原子力規制庁の主な対応（6月4日以降）
（東京電力福島第一原子力発電所関連）

平成26年7月2日
柏崎刈羽原子力規制事務所

東京電力株式会社「福島第一原子力発電所 特定原子力施設に係る 実施計画」の変更（敷地境界線量の変更等）の認可について

平成 26 年 6 月 25 日
原子力規制庁

図 1 直接線・スカイシャイン線による実効線量の評価エリア（変更前）

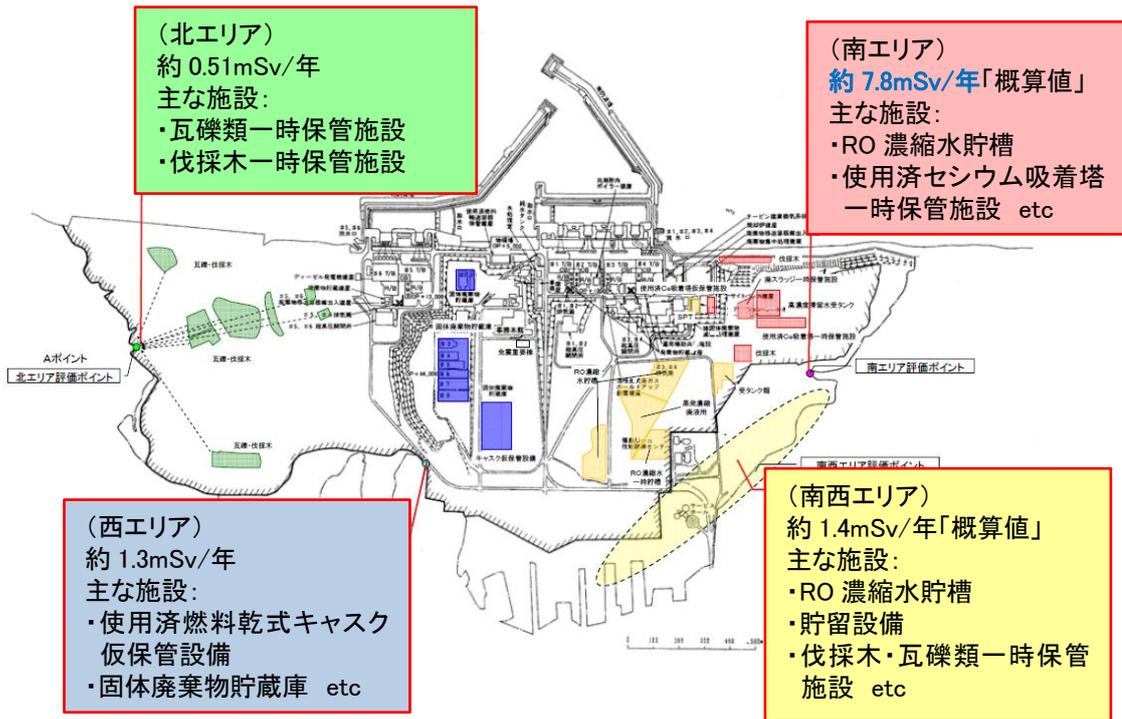
- ① 直接線・スカイシャイン線による実効線量の評価については、表2のとおり、変更前は4エリア内の施設からの敷地境界における実効線量の最大値をそれぞれ評価していたが、変更後は構内の全施設からの敷地境界（100地点）における実効線量の最大値を評価する等、各施設からの影響をより適切に評価する方法に変更することを確認した。

図3 敷地境界における実効線量の制限値(評価値)に対する対応方針

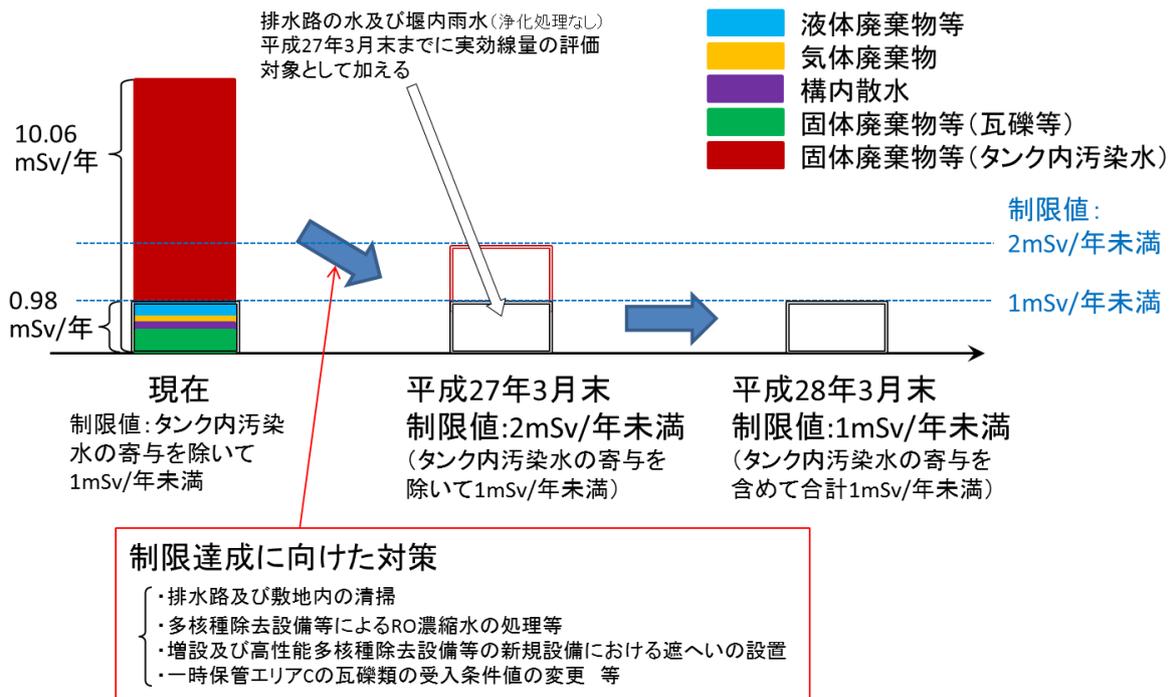
放射性液体廃棄物等による敷地境界での実効線量（評価値）については、現時点において表1の排水に係る運用目標等により0.22mSv/年以下に管理するとしており、また、放射性気体廃棄物、放射性液体廃棄物等及び直接線・スカイシャイン線等による敷地境界における実効線量（合計値）については、現時点において表3のとおり10.06mSv/年と評価している。今後の実効線量（評価値）の低減については、多核種除去設備等によるRO濃縮水の処理、排水路の清掃等の対策を実施する方針であり、これによって、排水路を流れる水等も含めて、平成27年3月末までに2mSv/年未満、平成28年3月末までに1mSv/年未満（措置を講ずべき事項で求める実効線量の制限）を達成する方針としていることから、規制要求に沿ったものであることを確認した（図3参照）。しかしながら、多核種除去設備等によるRO濃縮水の処理、排水路の管理等の各対策について具体的な計画が今回の申請には含まれていない。

- ① 排水路の水及び堰内雨水（浄化処理を行わないもの）を含む、濃度及び量を把握でき、排出を制御できる水全般については、放射性液体廃棄物等として、平成 27 年 3 月末までに管理対象とし、その管理方法やそれに起因する敷地境界における実効線量の評価結果を実施計画に反映する必要がある。
- ② 敷地境界における実効線量（評価値）の制限を達成するために実施している多核種除去設備等による RO 濃縮水の処理、排水路の管理等の各対策について、具体的な計画を早急に示すとともに、それを踏まえた敷地境界における実効線量を評価し、実施計画に反映する必要がある。
